Étude d'impact sur l'environnement de l'élargissement du chemin Pink entre la rue de la Gravité et le corridor Deschênes

Réponses aux questions et commentaires - Série 2

Le 14 juillet 2010
N/Réf. G001739

**ÉTUDE D'IMPACT SUR L'ENVIRONNEMENT
DE L'ÉLARGISSEMENT DU CHEMIN PINK**

Simulations pour les scénarios du chemin Pink jusqu'à l'autoroute 5

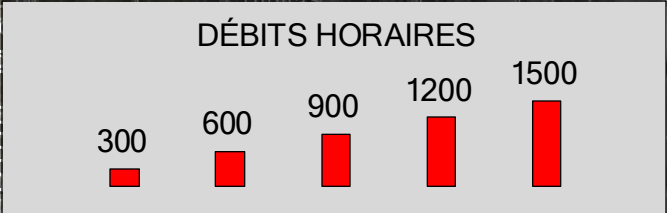
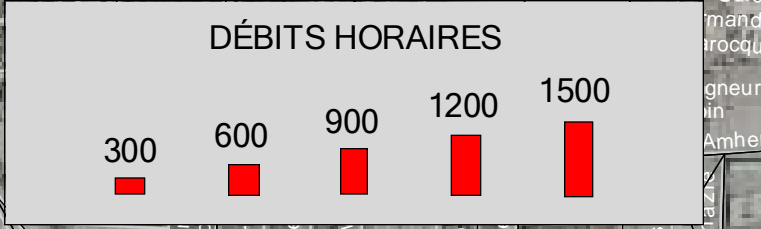
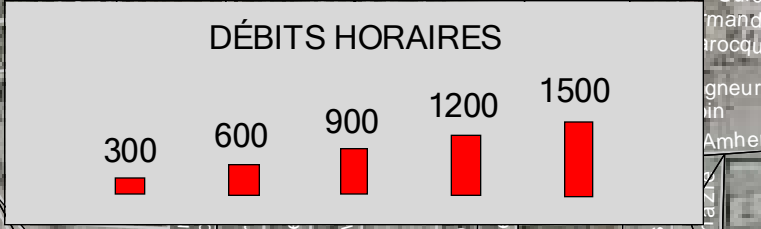
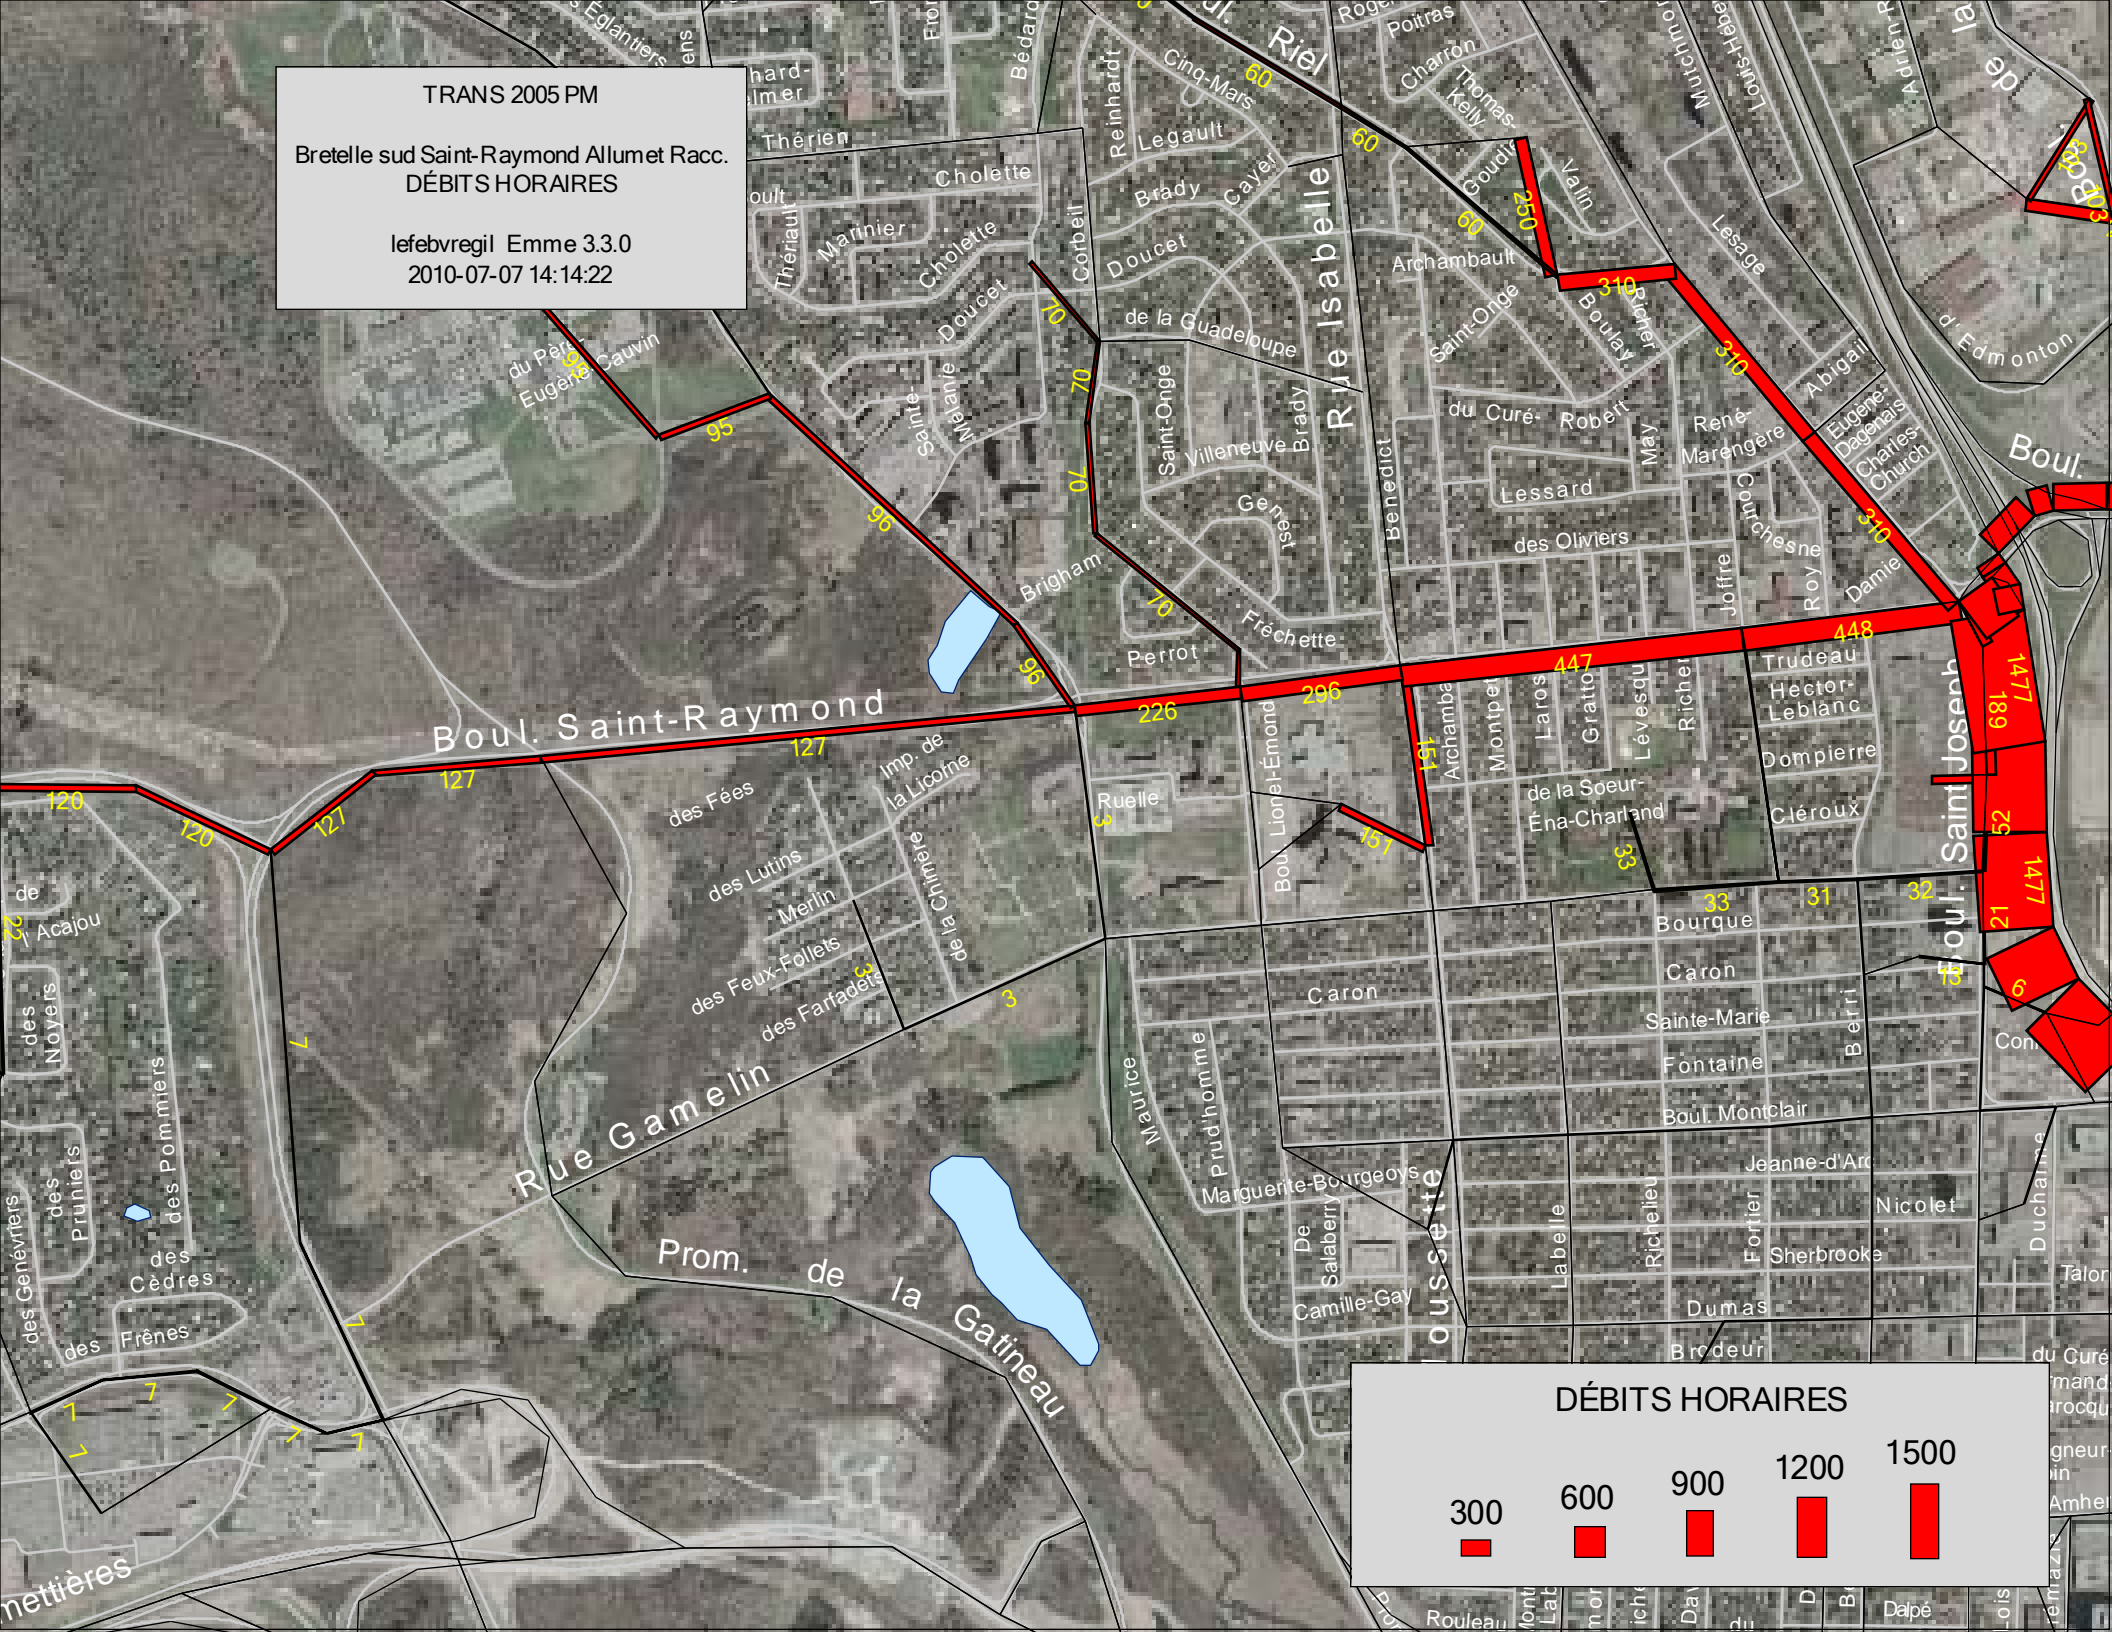
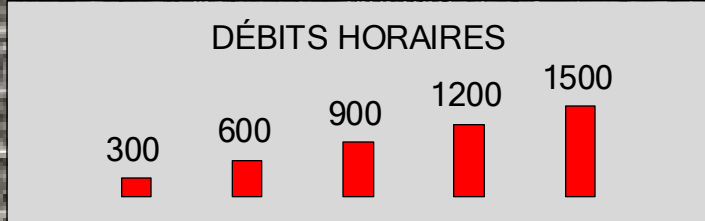
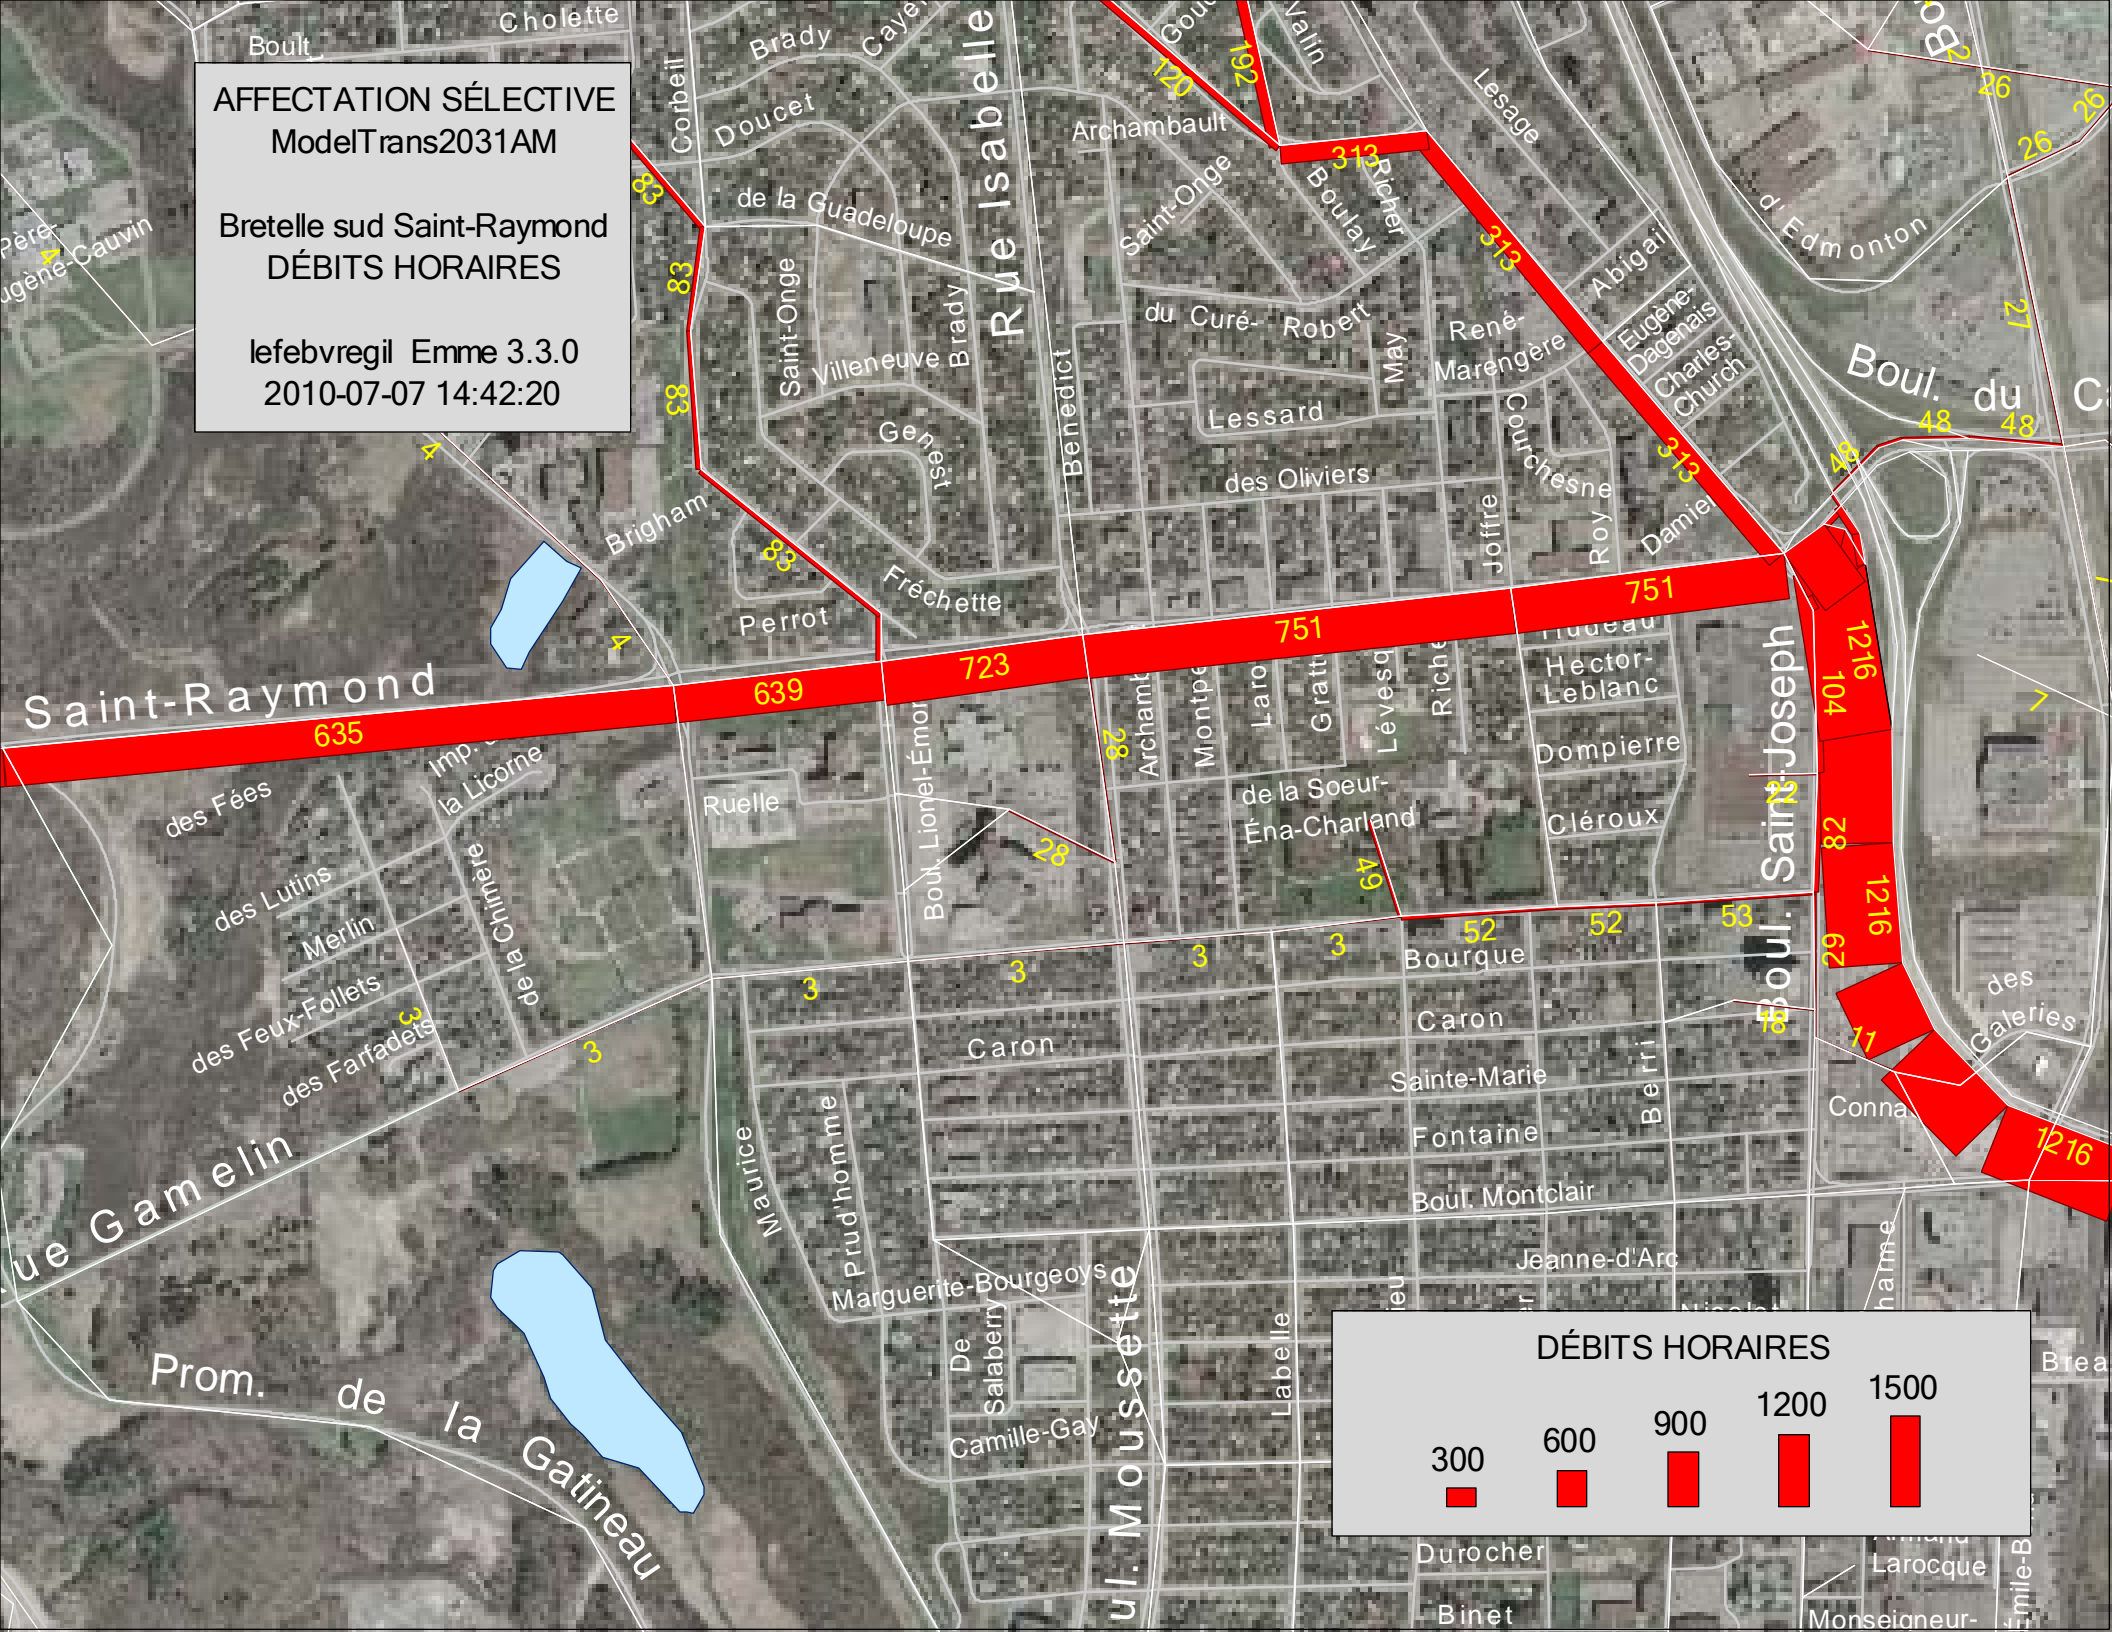
QC-11 Selon le MSSS, l'amélioration du transport sur le chemin Pink induira une pression sur le boulevard Saint-Raymond et plus particulièrement sur la bretelle d'accès à l'autoroute 5. Le développement du Plateau n'est pas « induit » par la création ou l'élargissement d'une route, mais ce même développement aura vraisemblablement un impact non négligeable sur les routes déjà congestionnées qui mènent au centre-ville. Le MTQ semble capable de mesurer cet impact, comme il l'a fait dans la modélisation MOTREM ou à partir du logiciel EMME3. Nous réitérons donc notre QC-2.

Tel que demandé, vous trouverez dans l'annexe A les simulations réalisées pour les scénarios suivants jusqu'à la bretelle de l'autoroute 5 :

- Scénario actuel avant l'ouverture des Allumettières – pointe AM;
- Scénario actuel après l'ouverture des Allumettières – pointe AM;
- Scénario actuel avant l'ouverture des Allumettières – pointe PM;
- Scénario actuel après l'ouverture des Allumettières – pointe PM;
- Scénario 2031 – pointe AM;
- Scénario 2031 – pointe PM.

L'ouverture du boulevard des Allumettières en décembre 2007, entre le boulevard Saint-Raymond et la promenade des Fées, a eu notamment pour effet de favoriser un transfert de la demande (redistribution des débits) du boulevard Saint-Raymond vers le boulevard des Allumettières. Une redistribution des débits avait d'ailleurs été anticipée dans le Rapport d'enquête et d'audience publique concernant le projet de construction de l'axe McConnell-Laramée (boulevard des Allumettières) par le MTQ (BAPE, 2001), soit une réduction de 45 % du nombre de véhicules empruntant le tronçon du boulevard Saint-Raymond situé entre le chemin Pink et le boulevard de la Cité-des-Jeunes.

Selon les résultats d'un exercice d'affectation sur le réseau réalisé à partir de l'enquête origine/destination réalisée en 2005 (simulation réalisée avec le logiciel EMME 3), il s'avère que le débit horaire en pointe AM concernant les véhicules en provenance du chemin Pink est passé de 604 à 384 à de la promenade de la Gatineau représente une baisse de 63,6 % dans l'axe de la promenade de la Gatineau.

Dans le cadre des prévisions pour la phase 2 de l'élargissement du chemin Pink (2031), le débit horaire passe à 635 dans l'axe de la promenade de la Gatineau, soit une hausse de 5,1 % du débit horaire observé avant l'ouverture du boulevard des Allumettières.

Au niveau de la bretelle sud de l'échangeur Saint-Raymond/Autoroute 5, le débit horaire de la pointe AM passe de 1 141 à 1 007 véhicules avant et après l'ouverture du boulevard des Allumettières (baisse de 11,7 %), puis progresse à 1 216 véhicules (hausse de 6,6 %), soit 75 véhicules de plus en 2031 qu'observé avant l'ouverture du boulevard des Allumettières. Il est à noter que l'affectation au niveau de la bretelle sud inclut, en plus de ceux en provenance du chemin Pink, des déplacements en provenance d'une vaste zone commerciale et d'habitations située entre l'autoroute 5 et le boulevard de la Cité-des-Jeunes.

En conclusion, le débit généré par la réalisation de la phase 2 de l'élargissement du chemin Pink (2031) va récupérer l'espace libéré par l'ouverture du boulevard des Allumettières et l'impact anticipé sur la bretelle de l'autoroute 5 sera presque minime.
